Tárgy: A településrendezési eszközök 2019. évi felülvizsgálatában előresorolt két módosítási tétel véleményezési eljárásának lezárása

ÖSSZEGEZÉS

Kecskemét, Településrendezési Terv 2019. évi felülvizsgálatának teljes eljárásban előresorolt tételek

314/2012.(XI.8.) Korm. rendelet 38.§ (1)-(2) bekezdés szerinti véleményezési szakaszban beérkezett véleményekről

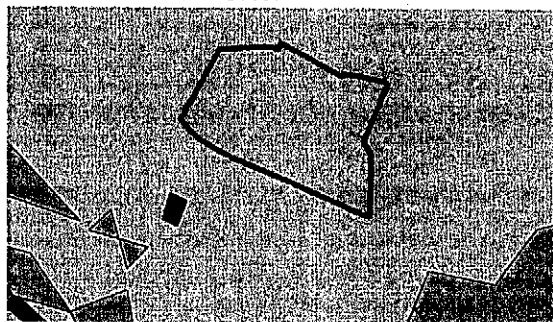
3. A 90. tételhez tartozó dokumentációban szereplő, a területrendezési tervekkel való összhang vizsgálata hiányos. A dokumentáció is rögzíti, hogy a módosítás területét érinti a kiváló termőhelyi adottságú szántóterület övezet, valamint a kiváló termőhelyi adottságú erdőterület övezete, ahol az OTtT alapján új beépítésre szánt terület nem jelölhető ki. A továbbiakban számítással és térképi melléklettel kéri annak igazolását, hogy az eltérés nem tér el jobban, mint 5%

- A dokumentáció azt rögzíti, hogy a módosítással érintett területet nem érinti sem a kiváló termőhelyi adottságú szántó, sem a kiváló termőhelyi adottságú erdőterület övezete (adatlap 6. oldal, „Területrendezési tervekkel való összhang” című munkarész 4. és 8. oldala)

Mivel a módosítással érintett területre ez nem vonatkozik, az igazolás nem releváns.

A késsel határolt terület jelzi a módosítással érintett hulladéklerakó tervezet szerint kibővített területét, piros jelöli a kiváló termőhelyi adottságú erdőterületet, világosbarna a kiváló termőhelyi adottságú szántóterület övezete.

A kinagyított ábra mutatja, hogy a módosítással érintett terület meg sem közelíti a két területi tervi övezetet, így igazoló számításra nincs szükség (amelynek egyébként az egész város területére kellene vonatkoznia, a módosítással érintett terület pedig ehhez képest elenyésző)

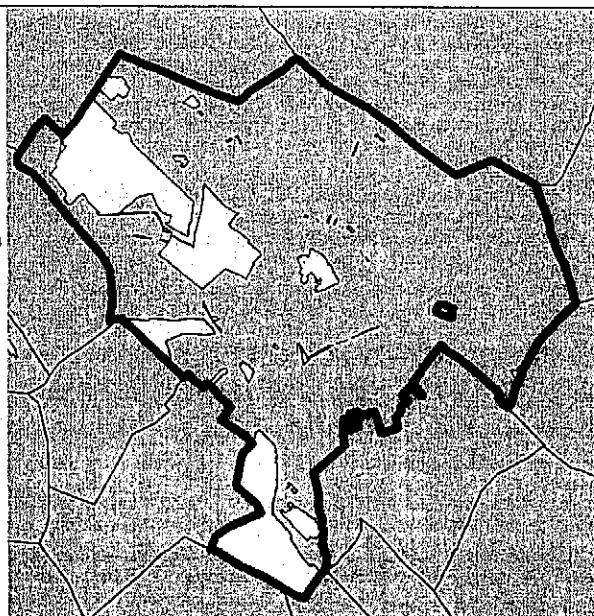
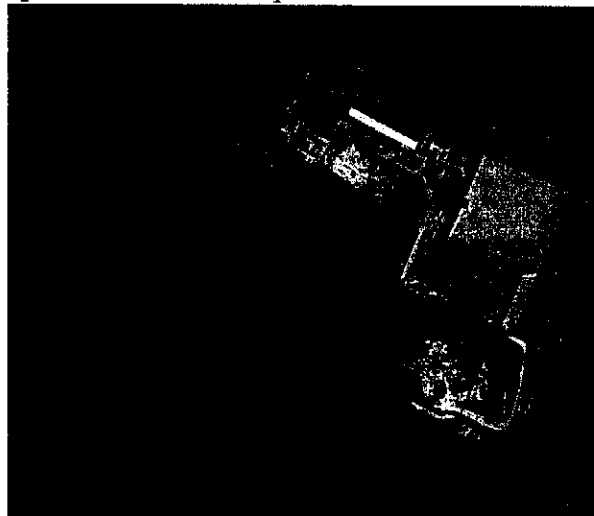
- A településszerkezeti tervlapokon nem szerepelnek a helyrajzi számok, kéri azok pótlását - Az adatlap szerint a 0737/11-12 hrsz-ú ingatlanok K-Hull-0122 építési övezetből K-Hull-0145 építési övezetbe kerülnek. Ezzel szemben a teljes módosítási terület K-Hull-8145 építési övezetbe került. Kéri ennek tisztázását. - A 0737/9 hrsz-ú telek északi és nyugati telekhatára mentén véderdő sáv tervezett. Tekintettel arra, hogy az Ev övezet építési szempontú besorolás- annyit jelent, épületet elhelyezni nem lehet, a konkrét fásítást nem követeli meg. A környező területek védelme érdekében szakmailag célravezetőbbnek tartja azonos szélességű beültetési kötelezettség előírását.	fel van tüntetve (1:8000) A megbízó és a tervező neve, adatai a dokumentáció címlapján szerepel, amellyel a végső véleményezésre bocsájtott dokumentáció kiegészül. - településszerkezeti tervlapok a módosításhoz nem készültek, az adatlapon és a határozat-tervezetben bemutatott változások az 1:25000 méretarányú nyomtatási léptékben megrajzolt településszerkezeti tervlapról készült „kivágatok”. Ebben a léptékben a helyrajzi számok olvashatatlanok, értelmezhetetlenek és zavarók. Természetesen a „kivágat” léptékében feltesszük a helyrajzi számokat, de ez léptékhelyes nyomtatásban már nem lesz látható, csak egy olvashatatlan foltként jelenik meg. Egyébként a térinformatikai feldolgozás és használat ezt szükségtelenné is teszi. - A hivatkozott szöveg kizárólag az adatlap első sorában szerepel, amellyel a módosítás elindult az előzetes tájékoztatási szakaszban. Ezt a tervezés során utólag már – az azonosíthatóság érdekében- nem változtatjuk. Tartalmi változás a tervezet szerint mindössze a kialakítható legkisebb telekterület meghatározása, a tervezet egyéb tartalmi elemet nem módosít. Az eltérés okát az adatlap 16. oldalán indokoltuk, vagyis azért volt rá szükség, mert egy területbővítés során a „kialakult” telekterület nem, vagy csak nehezen értelmezhető lenne. - A hivatkozott véderdősáv <u>nem tervezett, ez a hatályos tervben is véderdő</u>, mindössze a módosítás során ezt nem soroltuk át K-Hull övezetbe. Ez a terület a hulladéklerakó üzemeltetőjének tulajdonában van. Az előzetes tárgyalások során a hulladéklerakó üzemeltetője vállalta, hogy az eddig természetben még meg nem valósult véderdőt betelepíti. Ez hosszú távon garancia az erdő fennmaradására is, és sokkal célravezetőbb, mint az ültetési kötelezettség jelölése. Az ültetési kötelezettség teljesítése ugyanis a használatbavételi engedélyezési eljárás során még teljesül, de az évek során ezek a beültetett területek „elfogynak”, vagyis tervezett szerepüket csak ideiglenesen töltik be. Ezen felül kötelező 40 % zöldfelületi

A légifotón jól látszik, hogy a meglévő hulladéklerakó területe csaknem teljesen lefedett egyrészt a depónia térrel, másrészt épülettel illetve manipulációs térrel.

Ezekén a területeken a növénytelepítés fizikailag nem lehetséges, a rekultiváció ideje alatt pedig a depónia területet földdel borítják és gyepesítik. Többszintes növényzettel történő betelepítése tehát hosszú távon nem végrehajtható. A fejlesztési területre vonatkozóan pedig fent leírtuk indokainkat.
